«Жилой район в границах ул. Тимофея Кармацкого - Мельникайте и берега река Тура в г. Тюмени. 3 очередь строительства. Корректировка. Многоквартирный жилой дом ГП-12 с встроенно-пристроенным подземным паркингом. Многоквартирный жилой дом ГП-13 с встроенно-пристроенным паркингом»

Многоквартирный жилой дом ГП-12 с встроенно-пристроенным паркингом

Архитектурные решения. Секция 12.1

26091-12_C1_AR_РД

План подвала

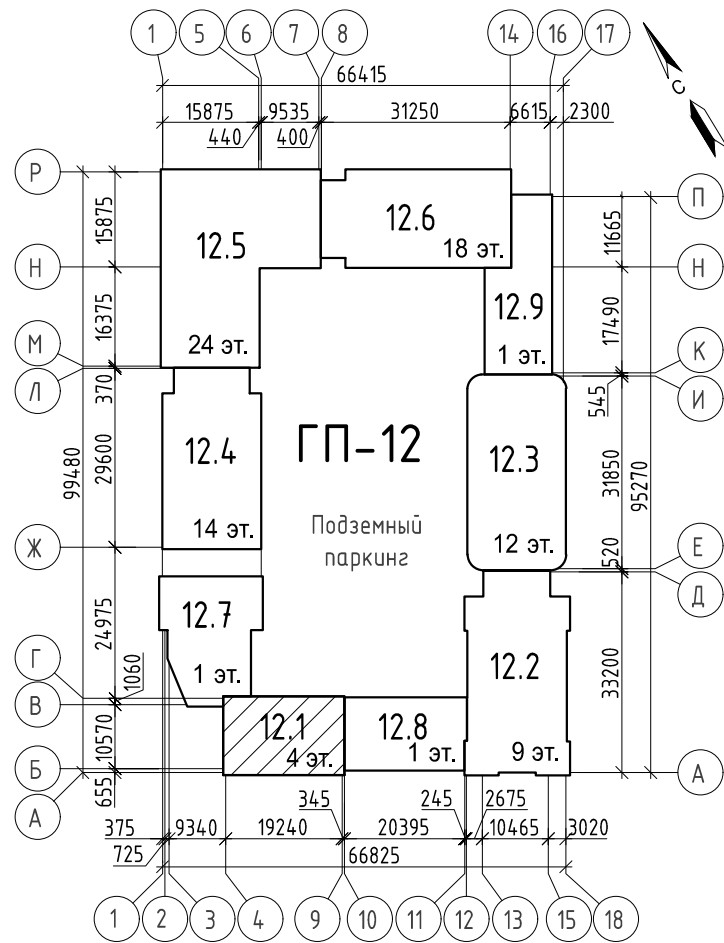
5	17	На плане подвала в инд. колясочных исключены вентиляционные решетки (раздел ОВ)		3

План 1 этажа

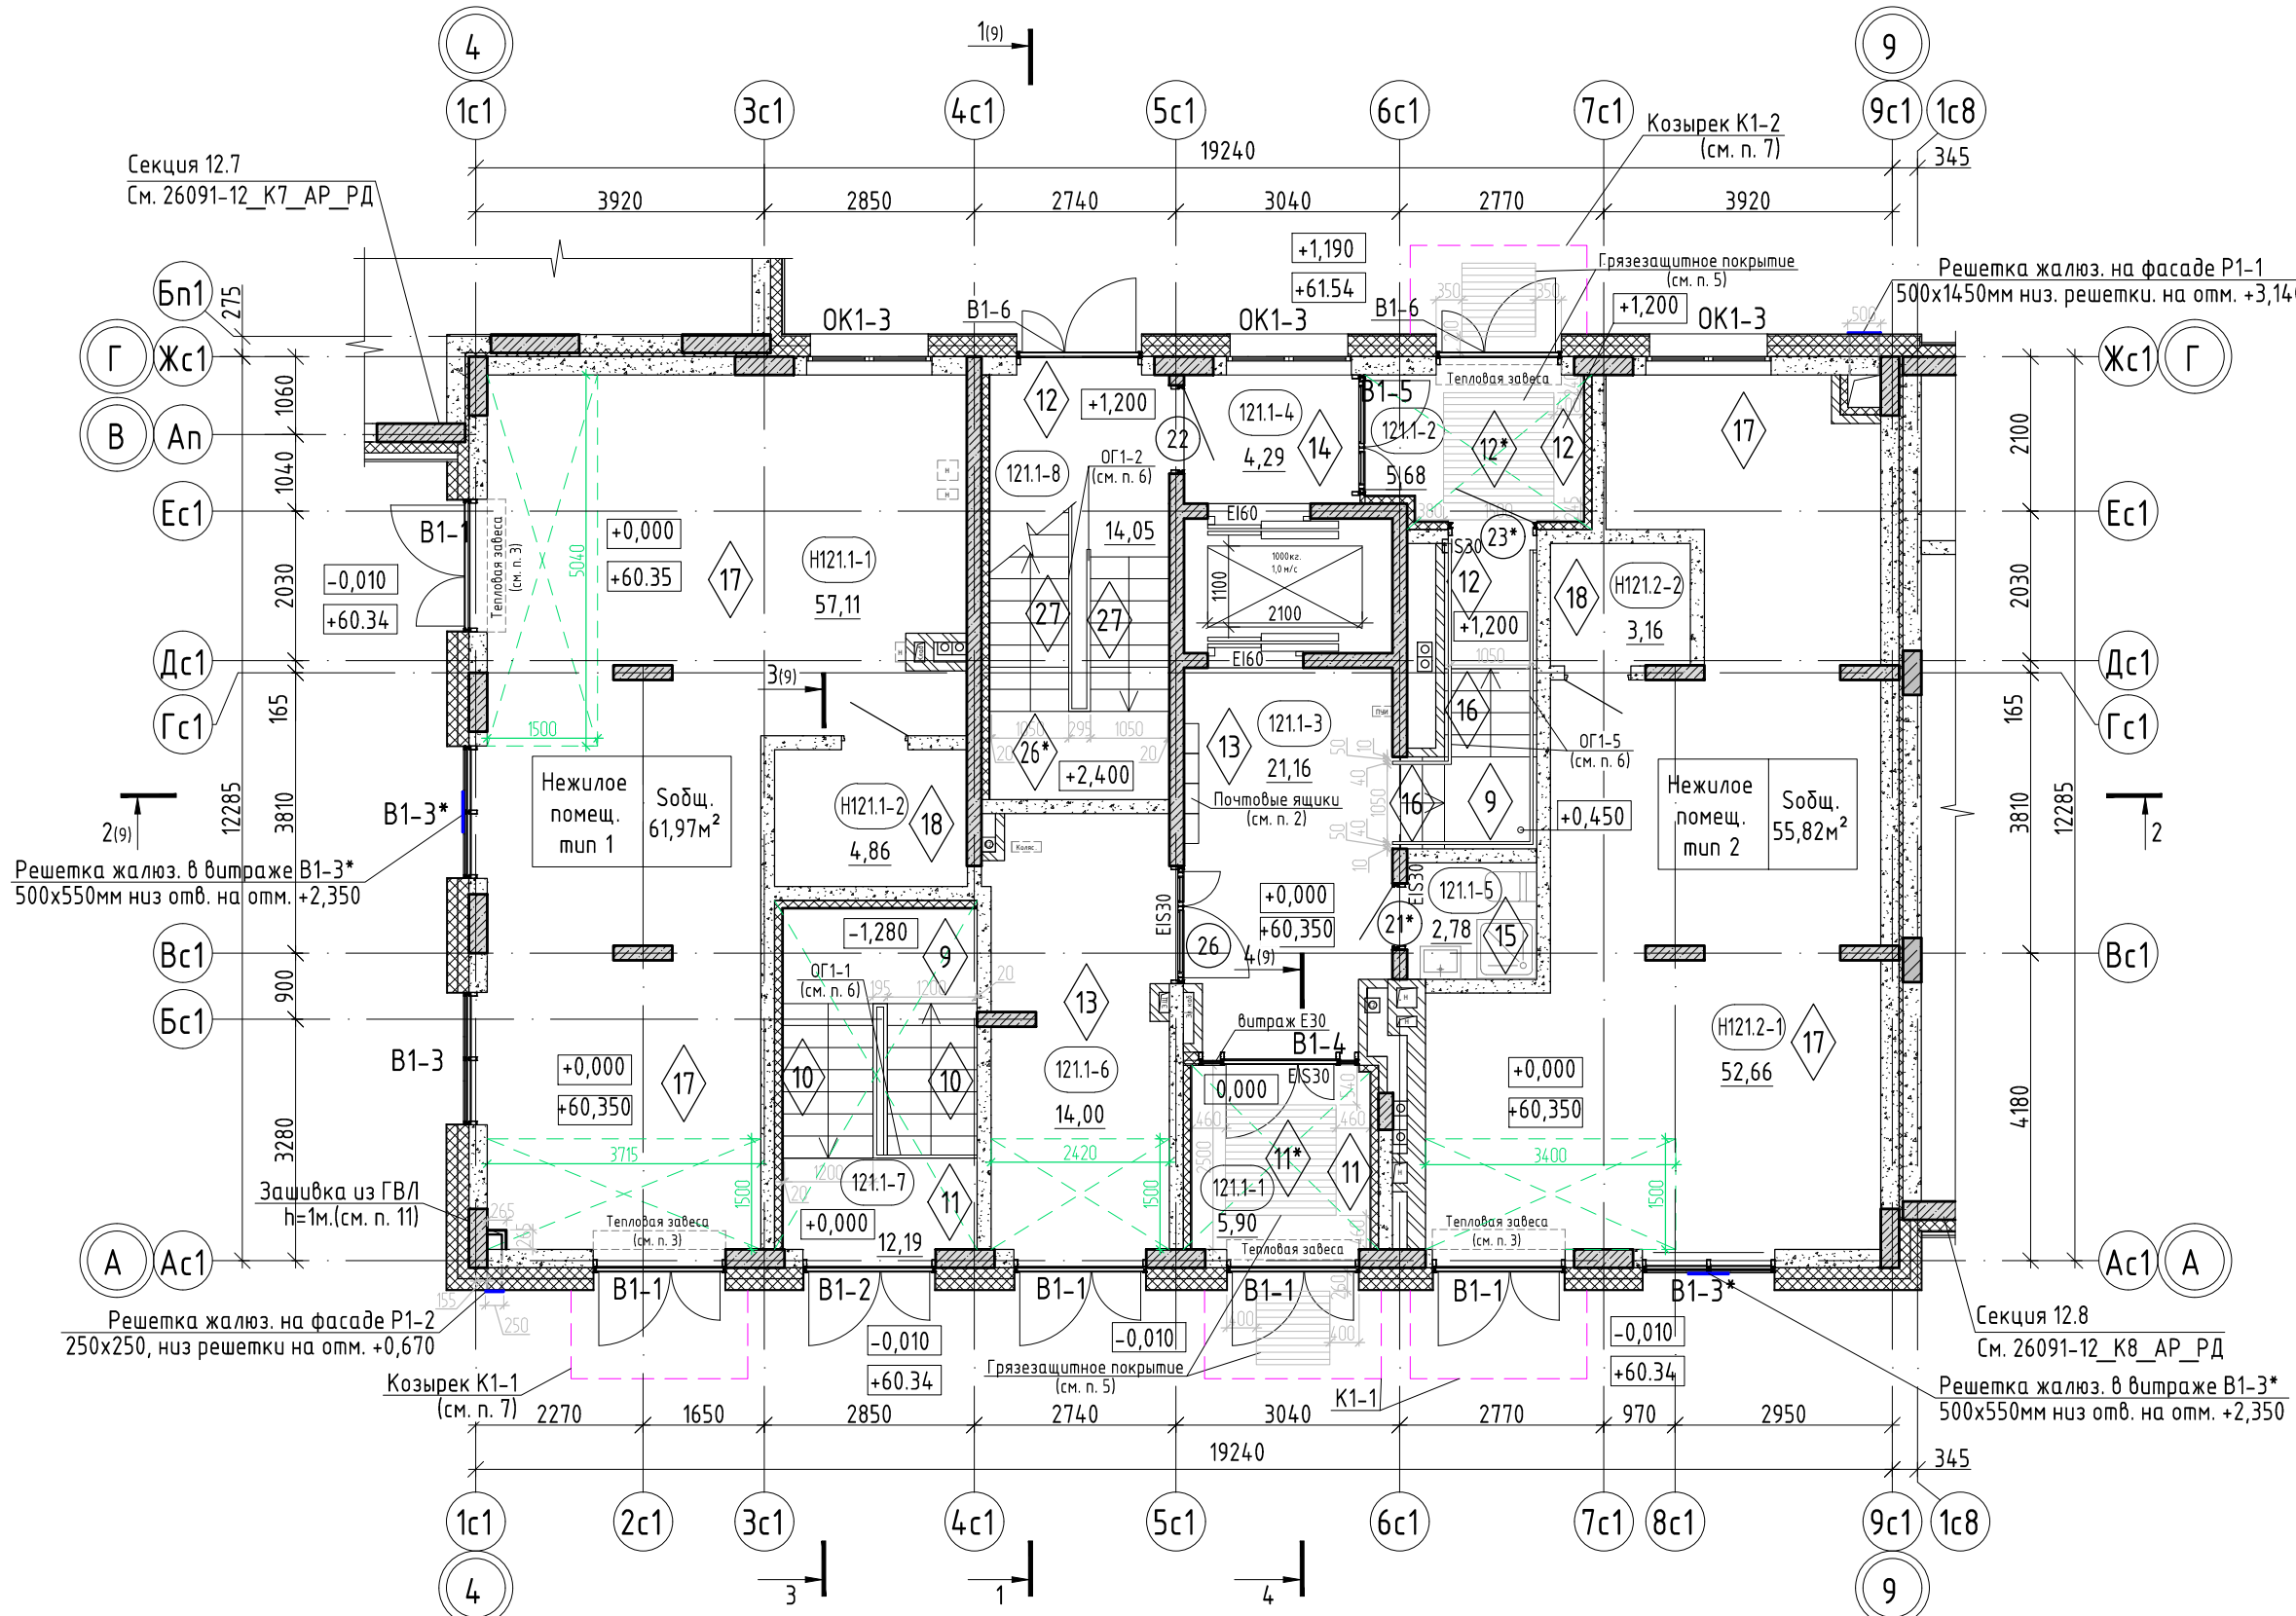
10	3, 10, 12, 16, 17, 18	Добавлена жалюзийная решетка Р1-2 для диффлектора на фасаде. Добавлена зашивка в нежилом помещении тип 1, расход в примечании к л. 3. Показан диффлектор на планах л. 17, 18		4	
10	15	В примечании п. 4 добавлена информация по ГВЛ (НГ)		4	
10	9, 10-13	На фасадах показана цокольная часть, внесена в ведомость отделки		4	
10	9	На разрезе 1-1 показано место устройства контрастной ленты (в лестнице, где высота пути эвакуации менее 2,2м. - учтено в расчете пожарных рисков). Добавлено примечание п. 3. Изменена плотность утеплителя на фляжках		4	
10	2-7, 9	Откорректированы размеры ограждений ОГ1-1 на разрезе 3-3. Дополнены примечания по ограждениям к планам этажей. На планах проставлены размеры расчетной ширины маршей, уточнено расположение ограждений. Добавлено ОГ1-5 (поручень на стене) на плане 1эт и на 2-2		4	
10	1	Изменен ТЭП - Площадь здания 12.1		4	
10	7, 14	В перекрытии над 4 эт. в машинном помещении добавлен люк напольный ЛН-1		4
